改善箇所説明図

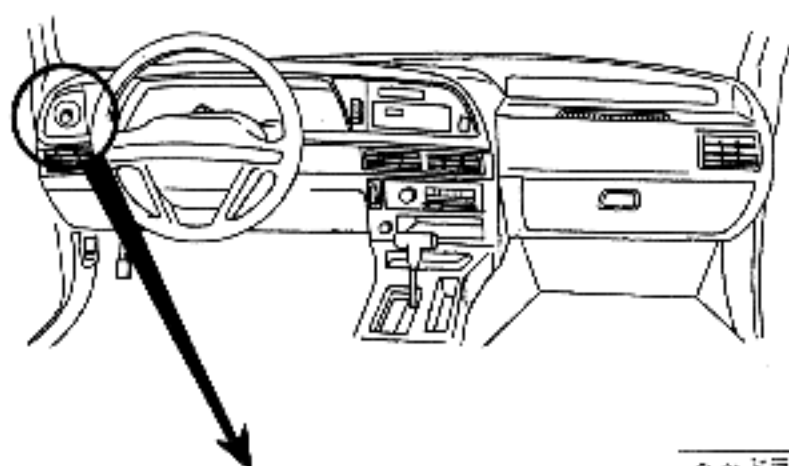
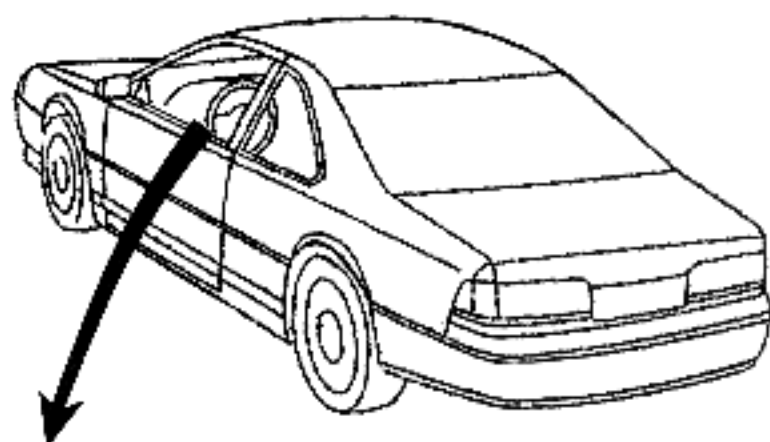
基準不適合発生箇所

ヘッドランプスイッチの構造が不適切なため、フォグランプを点灯した状態でヘッドランプを長時間点灯すると、ヘッドランプスイッチが発熱することがあり、最悪の場合、当該スイッチ内部にあるバイメタルが作用し、ヘッドランプが自動的に点滅するおそれがある。

改善の内容

全車両、ヘッドランプスイッチを対策品と交換するとともに、当該スイッチにつながるコネクターを点検し、溶損の痕跡のあるものは新品と交換する。

対策完了後は運転席ドア上部ヒンジ上面部に白ペイントを塗布する。
